「ふげん」廃止措置計画変更認可申請に係る 審査会合でのコメントへの対応方針

令和 3 年 12 月 7 日

国立研究開発法人日本原子力研究開発機構

図 7-1 セメント混練固化装置概略系統図

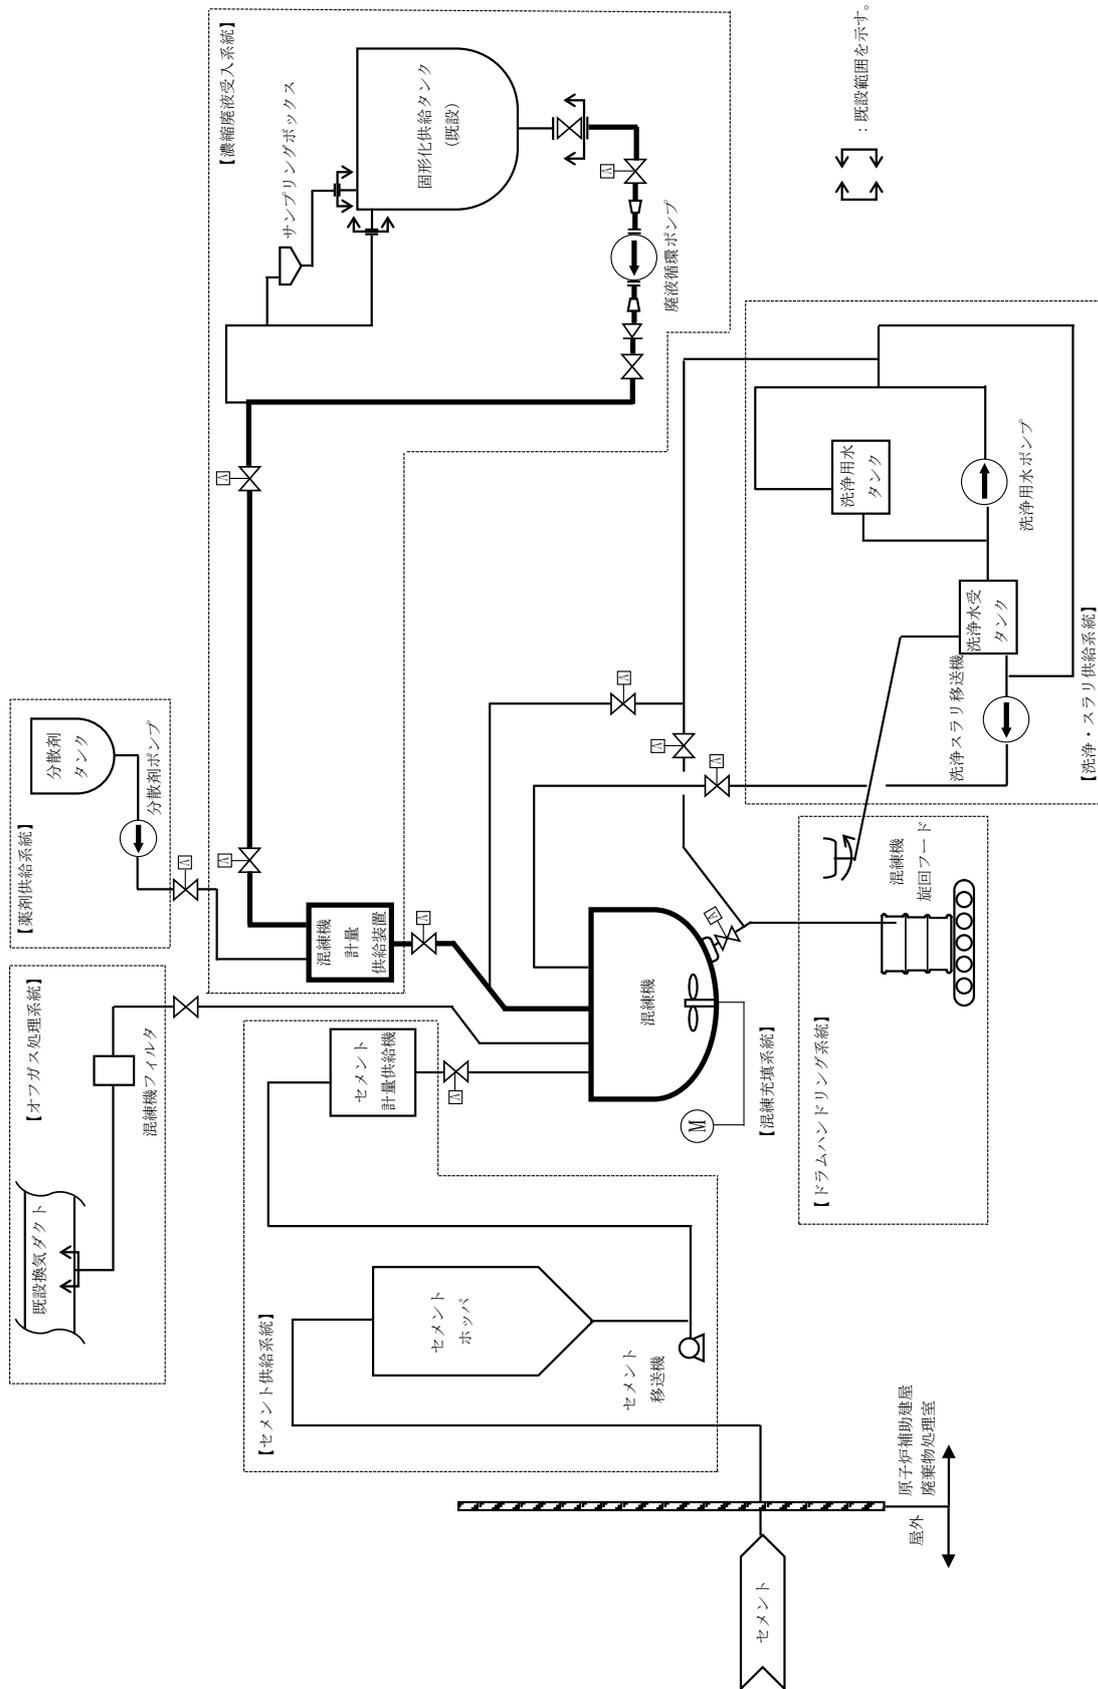
セメント混練固化装置は、濃縮廃液受入系統、混練充填系統、セメント供給系統、薬剤供給系統、オフガス処理系統、洗浄・スラリ供給系統及びドラムハンドリング系統により構成する。セメント混練固化装置概略系統図を図 7-1 に示す。なお、濃縮廃液受入系統の

図 7-2 セメント混練固化工装置 主配管図

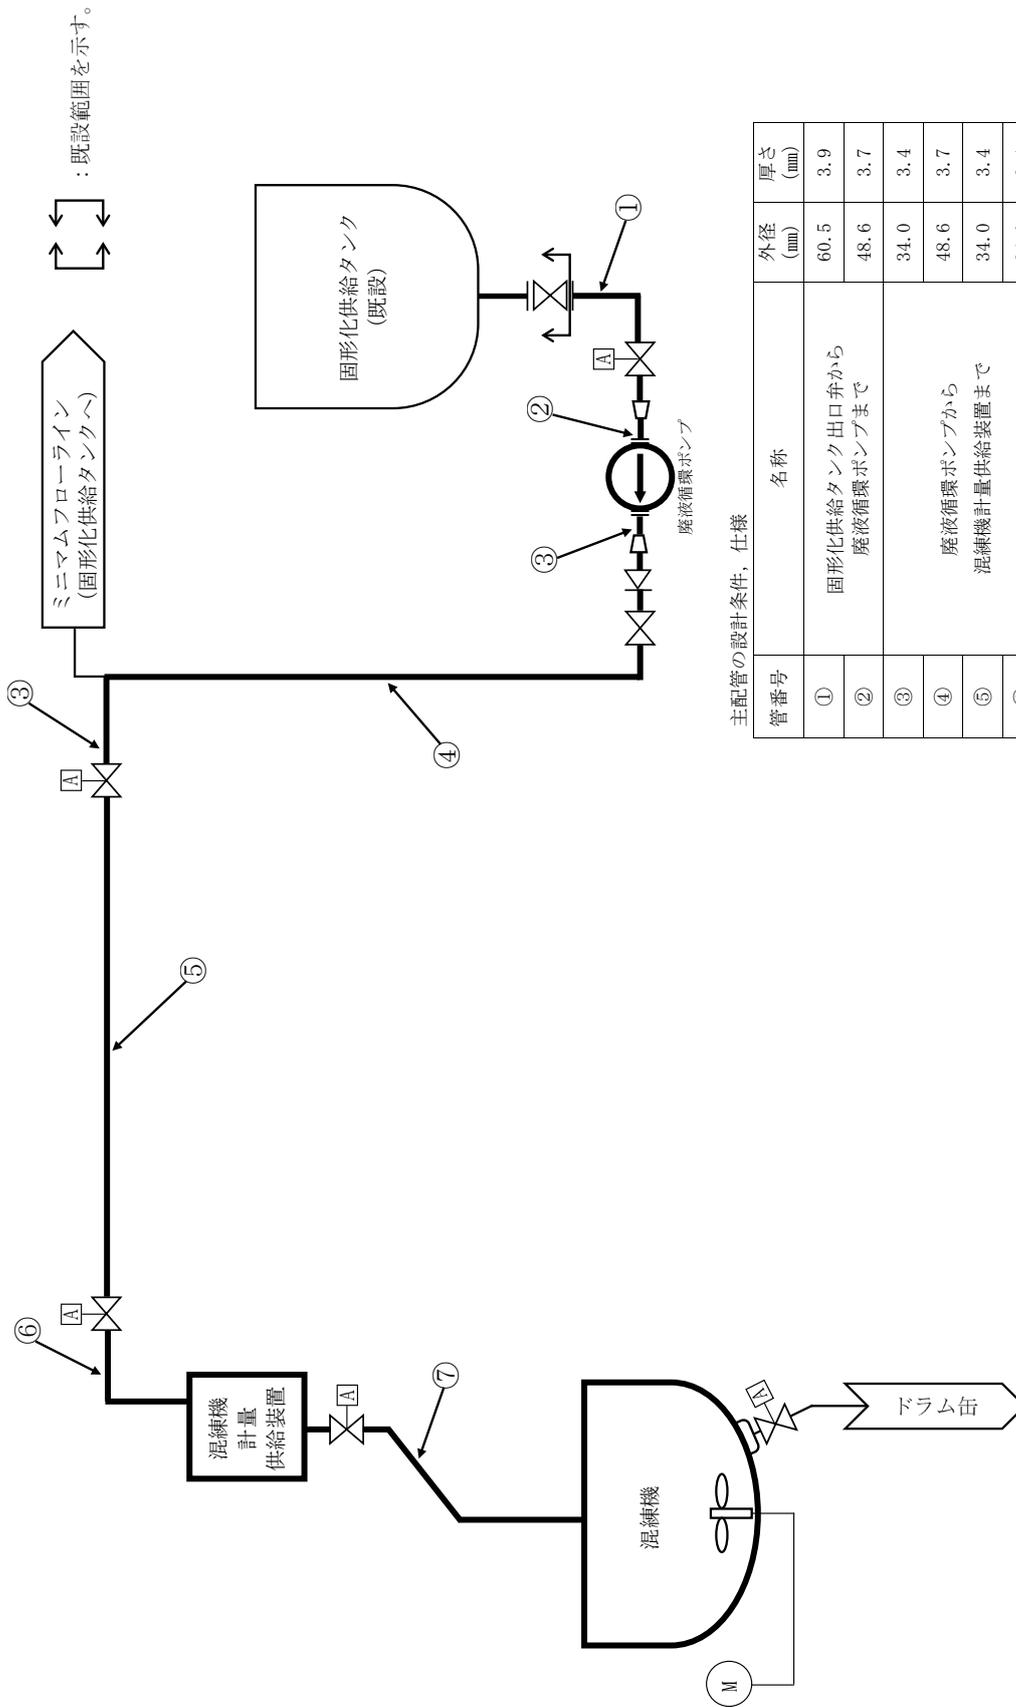
第十七条第一項に基づき、固化供給タンクから混練機までの配管については、「発電用原子炉施設の工事計画に係る手続きガイド」により、当該系統の求める主たる機能を果たすために本流が流れる配管であることから主配管とする。主配管については、「発電用原子力設備規格 設計・建設規格」において、気体、液体、固体廃棄物処理系のうち低レベル系に分類され、最高使用圧力が 0MPa を超える管であることから「クラス 3 配管」とし、また、使用する材料は、日本産業規格に準じたものとする。こととで強度を確保する（本文 7 7.1 (1) ③ (b) 強度計算）。

(b) 強度計算

主配管については、「発電用原子力設備規格 設計・建設規格」に基づき、「クラス3」とする。

なお、セメント混練固化装置の主配管の範囲について、図 7-2 に示す。

図7-3 (1/4) セメント混練固化装置 配置図

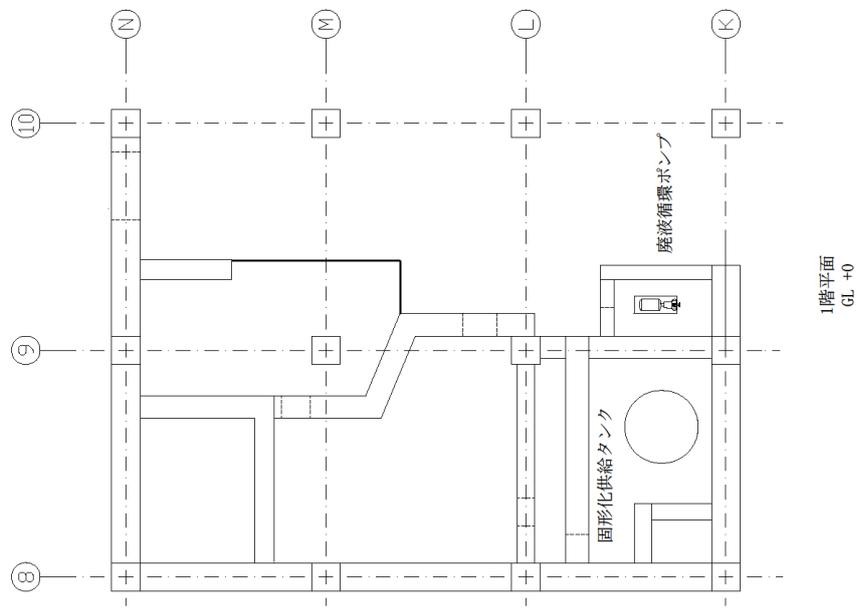
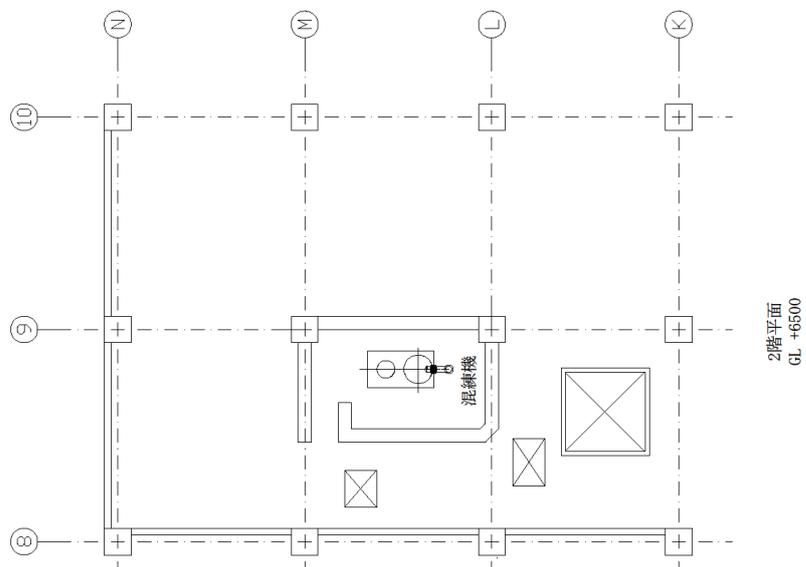
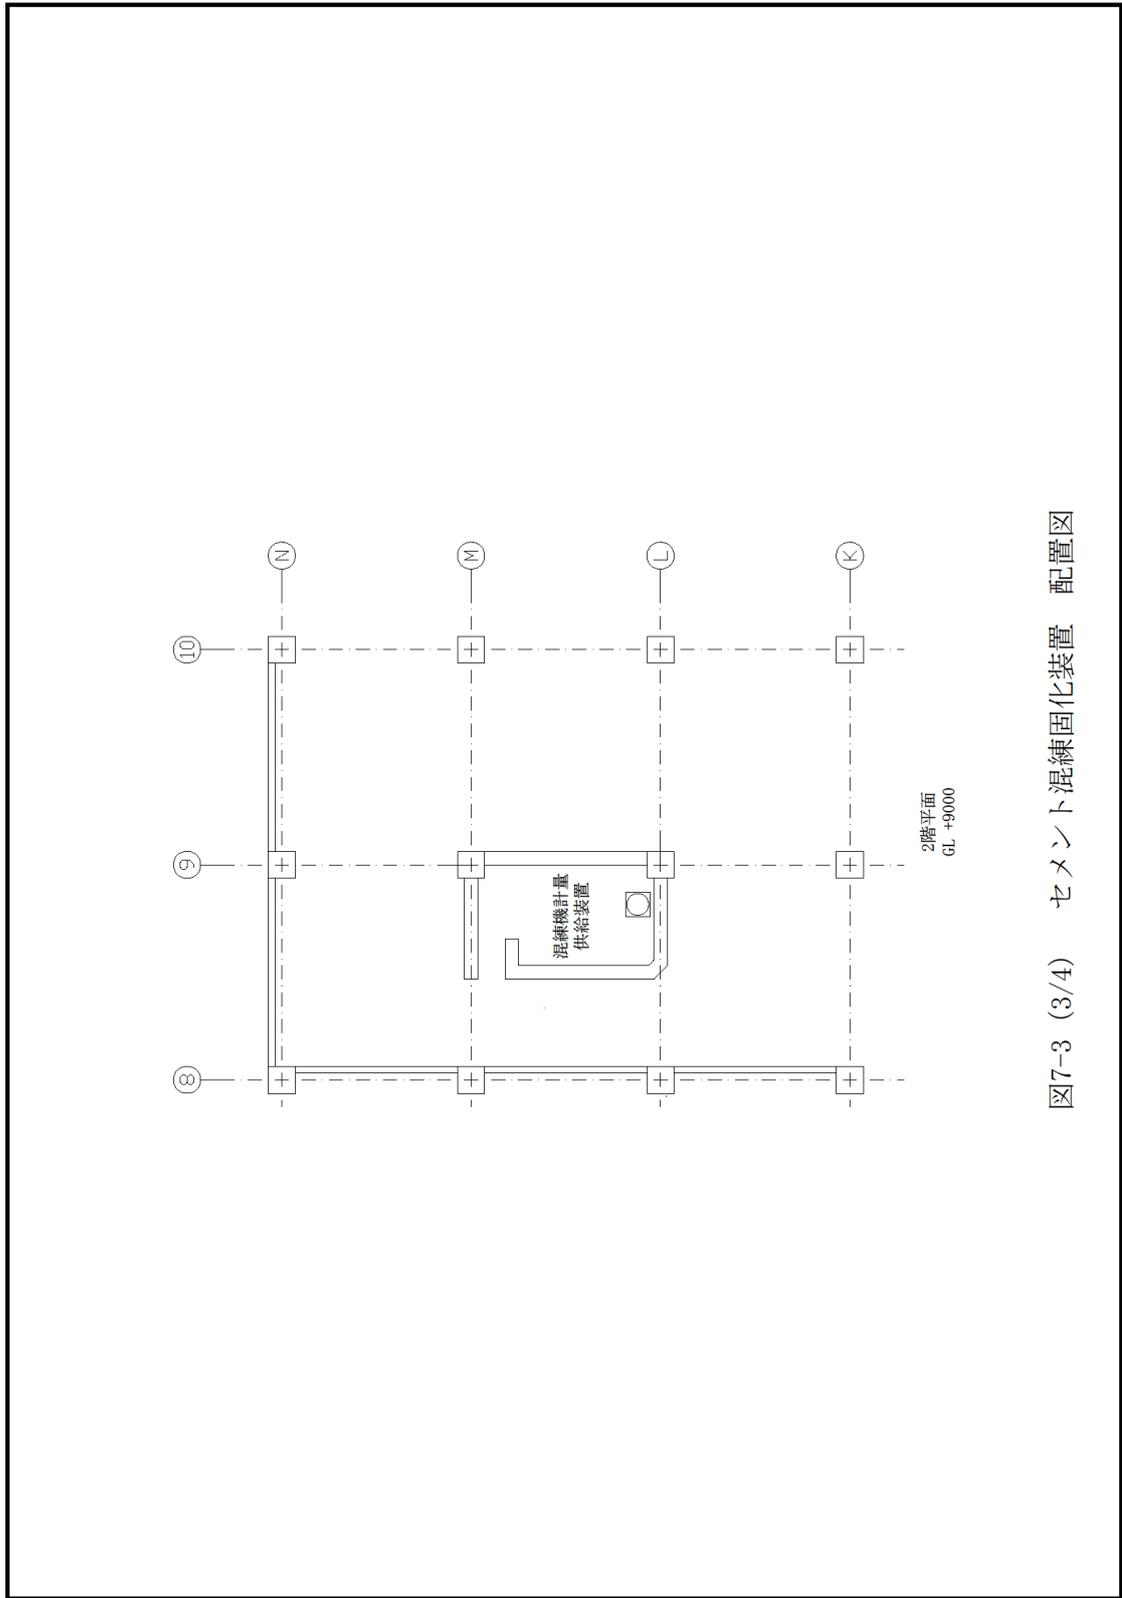
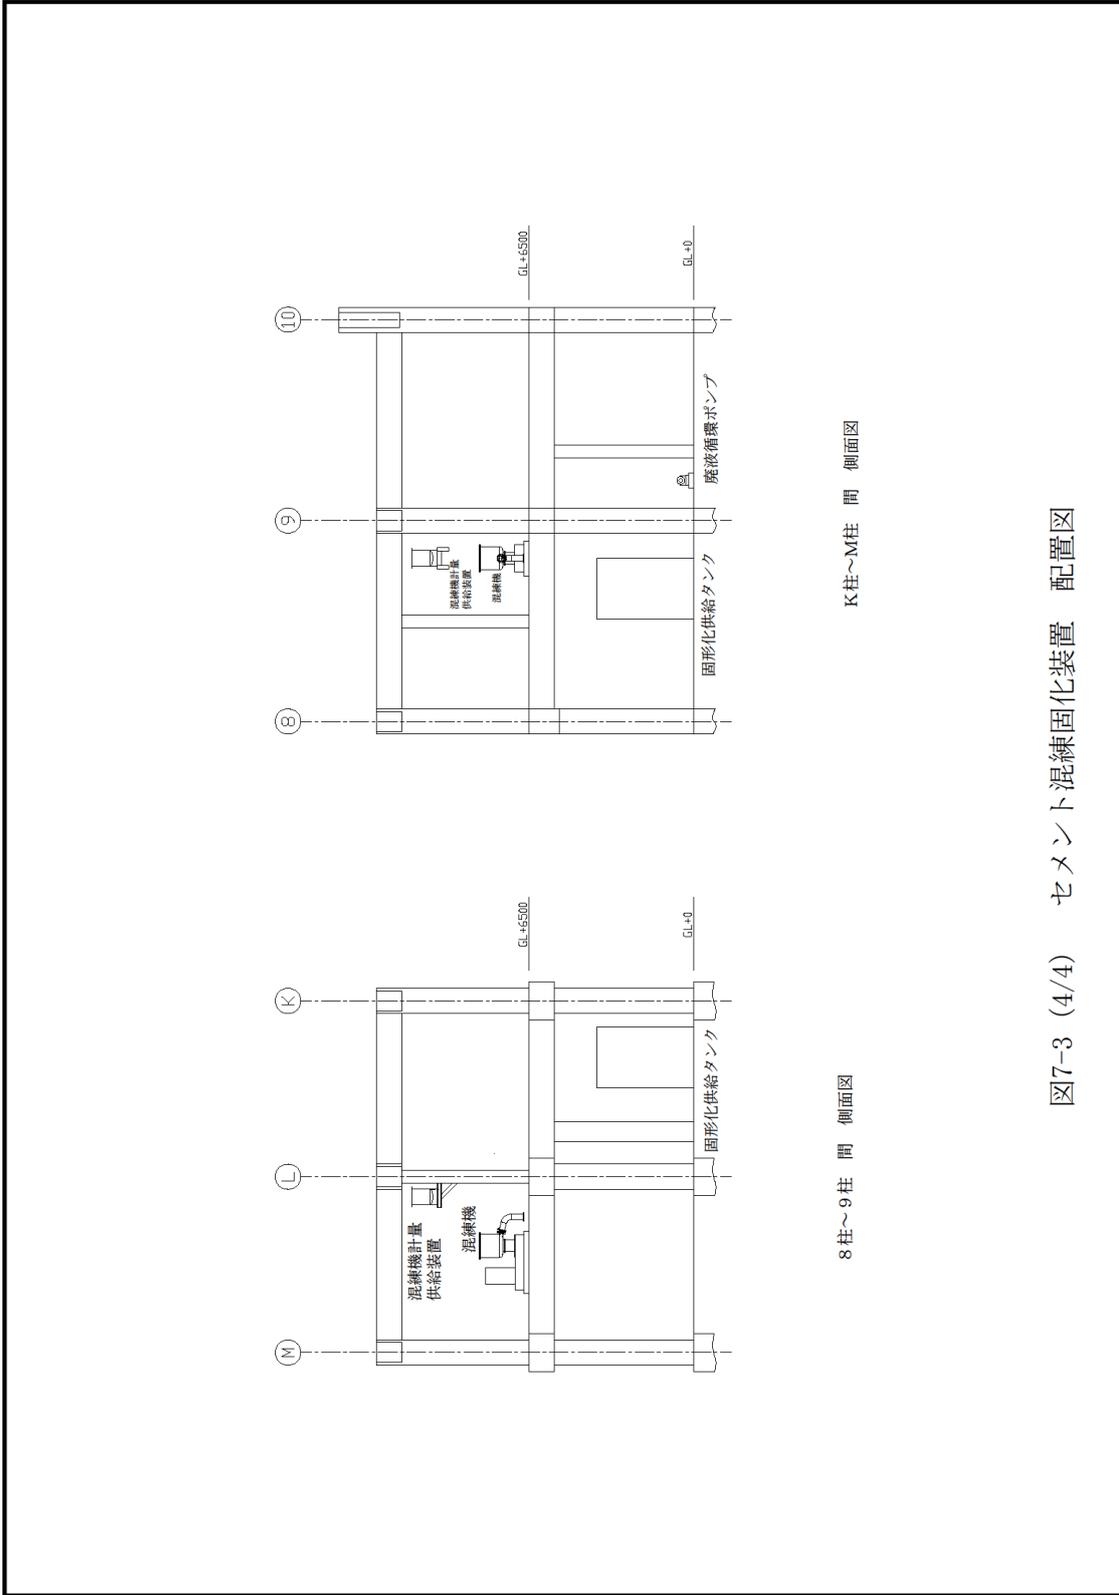
(d) 設置場所

設置場所は、アスファルト固化装置の跡地である原子炉補助建屋内にある廃棄物処理室及び屋外とする。

廃棄物処理室においては、液体状の放射性廃棄物が放射性廃棄物処理施設外へ漏えいすることを防止するための堰を施設することが要求されている。このため、セメント固化体作製時に放射性廃棄物が漏えいした場合、廃液循環ポンプのシール部がリークした場合等を想定し、既設の堰を供用し漏えいの拡大を防止する。なお、濃縮廃液を貯蔵している固形化供給タンクについては、既設を供用し改造や増設は伴わないことから、既設の堰の変更はなく、セメント混練固化装置設置時においても、放射性物質の漏えい拡大を防止するため、既設の堰を供用するとともに、耐水性の塗装を施す。なお、配置図を図 7-3 に示す。
